Asemakaavan muutos, kaavatunnus: AK 3001

VASTINERAPORTTI

Asemakaavan ja asemakaavan muutoksen luonnos ja tarkistettu OAS (15.11.2024), nähtävillä 29.11.2024-10.1.2025

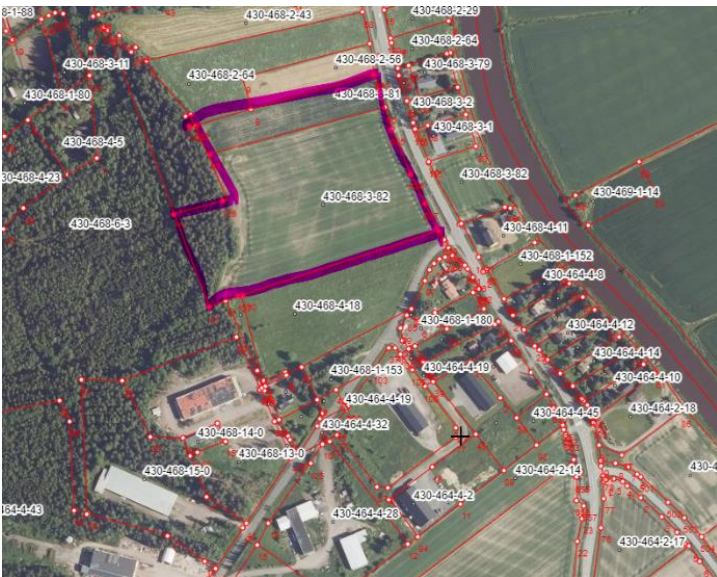
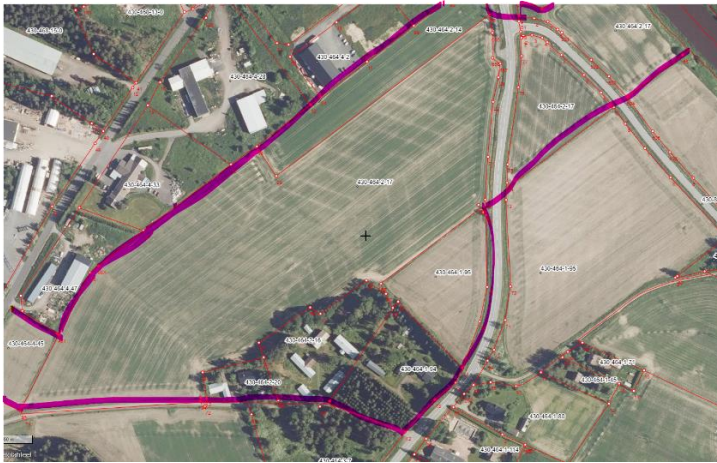
Kaava tälle suunnitellulle alueelle on jo ollut vuodesta -86, tavoite 2010, joka ei kuitenkaan ole kehittynyt suunniteltuun muotoon, vaan on pysynyt nykyisessä muodossaan tähän päivään asti. Teollisuusalueet riittävät nykyiseen kaava-alueeseen, ja piirretyt asuinalueet ja kaavatiet saisivat muuttua takaisin maa- ja metsäalueeksi. Liitteessä punaisella rajattu alue.

Niinijoensuuntie on yksikkötie, joka jatkuu samana Vakkatien jälkeen pitkälle peltojen liittymiin. Niinijoensuuntien alkupäässä oleva pikkukappelintien merkintä on tälläkin hetkellä viheraluetta ja keskellä ns. tiealuetta, on tonttien rajat, alueen ei tulisi kuulua kaavaan. Niinijoensuuntietä on hoitanut moitteetta tienhoitokunta. Rekisterinumerolla 430-464-1-108 oleva maa saisi pysyä maa- ja metsätalousalueena, tai teollisuusalueena), niin kuin sitä silloin etuosto-oikeuteen vedoten suunniteltiin. Liitteessä olevasta piirretystä alueesta rekisterinumerot 1:94, 2:16, 2:20 pysyisivät kaavan ulkopuolella yksityisinä asuintontteina. Muu alue maa-metsätalousalueena, sekä rekisterinumerolla 3:82 oleva (M), toinen kartta. Suunnitelman ulkopuolella on merkittynä puistoksi 2:17 oleva lohko, joka voisi tulla seuraavaksi käsittelyyn. Alue on maatalousaluetta, jonka merkintä saisi palautua maa- ja metsätalousalueeksi (M) tai (AO).

430-468-4-18 on kaupungin omistuksessa, ja saisi pysyä maatalousmaana.

Vuoden 1986 osayleiskaava ei ole oikeusvaikutteinen, eikä juuri muutoinkaan vanhentuneena ohjaa asemakaavoitusta, kuten palautteessa on tunnistettu. Asemakaavoitusta ohjaa alueella maakuntakaava, mutta vanha yleiskaava mainitaan taustatietona materiaaleissa. Alastaron taajamassa väkiluku on hieman laskenut 2010-luvulla ja kaupungilla on lähempänä Alastaron keskustaa asuintontteja, joten tämän taajaman reunalla olevan kaavamuuotosalueen osalta toteutumattomia yksityisomisteisia asuintontteja voidaan muuttaa asemakaavassa maatalousmaaksi, kuten palautteessa esitetään. Maatalousmaaksi muutetaan myös palautteenjättäjän karttaliitteessä rajatut omistamansa yritystonttialueet kortteleissa 71 ja 137, joihin ei ole rakennettu katuverkkoa.

Kaavamuuotosaluetta rajataan luonnosvaiheessa siten, että korttelin 194 tontit ja sen liikenneverkko, sekä sen eteläpuolen M alue jäävät tämän kaava-alueen ulkopuolelle, eikä niiden aiempia asemakaavoja muuteta tämän kaavatyön yhteydessä. Tilan 430-464-1-108 alueelle luonnosvaiheessa osoitetaan teollisuustonttimaata.

Kaavan luonnokseen esitetään, että suurin osa ranta-alueen puistosta (koskien mm. tilaa 2:17) kumotaan asemakaavasta. Puiston toteuttamisen tarve vähenee, kun luonnoksessa esitetään asuinkorttelien poistamista Haaroistentien länsipuolelta, jolloin potentiaaliset puiston lähikäyttäjät vähenisivät.
